## AGÊNCIA NACIONAL DE TRANSPORTES TERRESTRES

**PARECER Nº****169/2020/COINF/MG/URMG****PROCESSO Nº**

**ASSUNTO:**

Vistoria realizada com objetivo de verificar o atendimento dos Trabalhos Iniciais por parte da concessionária de rodovias ECOVIAS DO CERRADO.

Figura 31: OAE km 754,800 depois da intervenção com detalhe para recomposição da erosão no talude - fotos apresentadas pela Ecovias do Cerrado

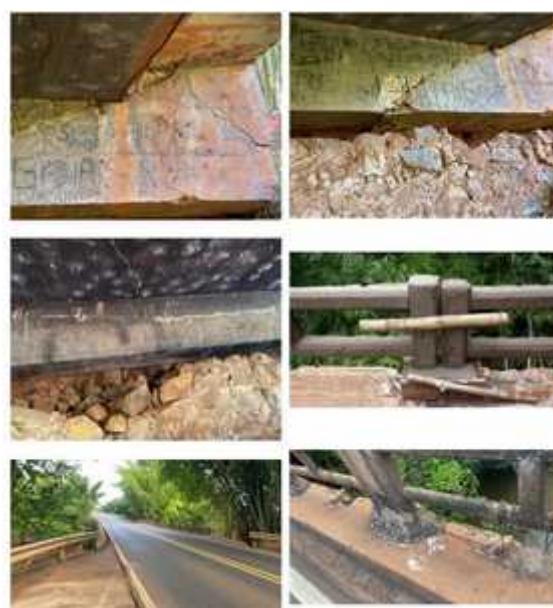
40. Quanto aos itens acima mencionados a equipe de fiscalização da ANTT constatou que a concessionária atendeu de maneira satisfatória a todos os parâmetros de desempenho previstos no PER para o quesito Obras-de-Arte Especiais.
